Département de l'Isère
Commune de
GRENOBLE

Demande d'autorisation
d'ouverture de travaux miniers
et de permis d'exploitation d'un
gîte géothermique basse
température en vue du
chauffage et de la production
d'eau chaude sanitaire dans le
cadre du projet îlot Peugeot .

RAPPORT DU COMMISSAIRE-
ENQUETEUR

Réf Dossier E 18000232/38

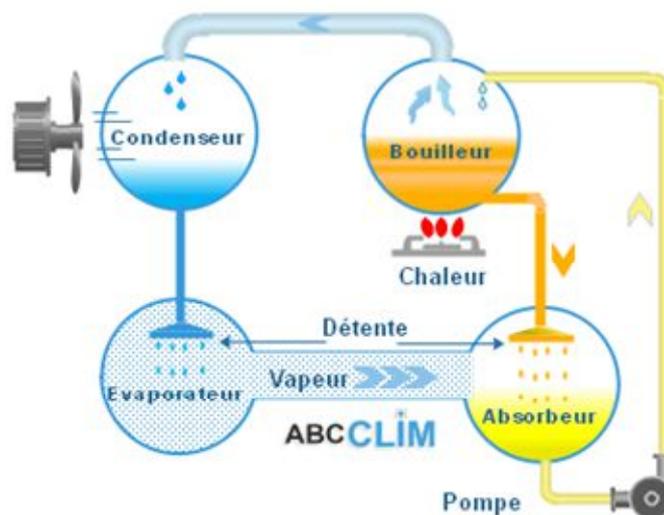
Pages 32 et 53 : le fluide frigorigène utilisé pour les PAC gaz est le l'Ammoniac NH₃ qui est un gaz toxique.

A aucun moment dans le dossier, il n'est mentionné le poids d'ammoniac utilisé dans chaque PAC ?

Réponse : *Le fluide frigorigène utilisé dans chaque PAC gaz est de type R717 + eau comprenant 7 kg d'ammoniac (NH₃) par PAC.*

Pour ce qui concerne le cycle de la machine à absorption il est dans notre cas constitué d'une solution d'eau et d'ammoniac.

Le principe de fonctionnement des machines frigorifiques à absorption est le même que celui des machines à compression :

- Vaporisation à basse température
- Condensation à haute température.

L'ammoniac va être séparé de l'eau dans le bouilleur, puis absorbé de nouveau dans l'absorbeur après être passé dans le condenseur, puis l'évaporateur.
